Re: PCT/EP 00/07503

“Patent Application - PCT/EP 00/07503”

PCT/EP 00/07503  
Hille & Müller GmbH & Co. et al.

**Auf den PCT-Prüfungsbescheid (Regel 66 PCT) vom 11. Juli 2001:**

Bild 6.6. Eisen-Kohlenstoff-Diagramm (Stahlecke)

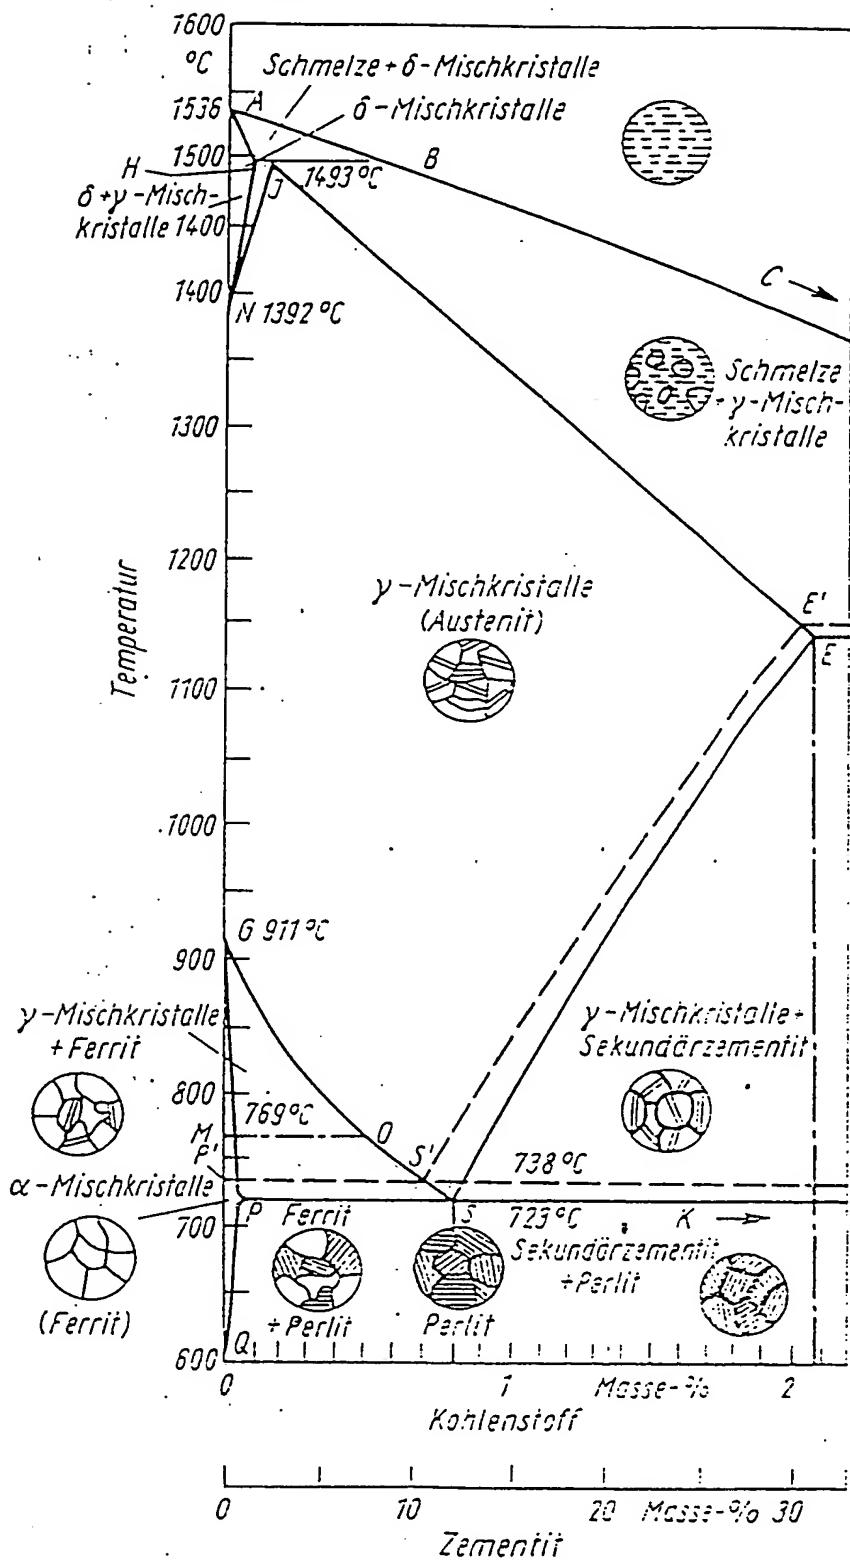
In Bezug auf die Offenbarung dieses Merkmals ist zwar zunächst festzustellen, daß sich in den Anmeldungsunterlagen die explizite Temperaturangabe „911°C“ nicht findet. Es ist jedoch in den Anmeldungsunterlagen an verschiedenen Stellen und insbesondere auch in den bisherigen Patentansprüchen 1 und 8 auf das Eisen-Kohlenstoff-Diagramm Bezug genommen, wie es sich in allen einschlägigen

werkstofftechnischen Fachbüchern findet. Eine beispielhafte Darstellung ist als Anlage beigefügt.

Der Aufbau des Eisen-Kohlenstoff-Diagramms gehört zum technischen Basiswissen jedes Werkstoffkundlers. Dies gilt auch für die - naturgesetzliche - Tatsache, daß für den Grenzfall eines Kohlenstoffgehalts von nahezu 0% die Grenztemperatur vom Zweiphasengebiet Ferrit/Austenit ( $\alpha/\gamma$ -Gebiet im System Eisen/Kohlenstoff) zum Austenitgebiet ( $\gamma$ -Gebiet im System Eisen/Kohlenstoff) exakt 911°C beträgt. Für alle anderen Kohlenstoff-Gehalte liegt diese Grenztemperatur naturgegeben niedriger.

Es stellt daher nach Überzeugung der Patentanmelderin keine unzulässige, über den Inhalt der ursprünglichen Offenbarung dieser Anmeldung hinausgehende Änderung dar, wenn nunmehr im Patentanspruch 1 sowie Patentanspruch 8 die Temperatur während des kontinuierlich durchgeführten Glühschrittes auf „mehr als 911°C“ beansprucht wird.
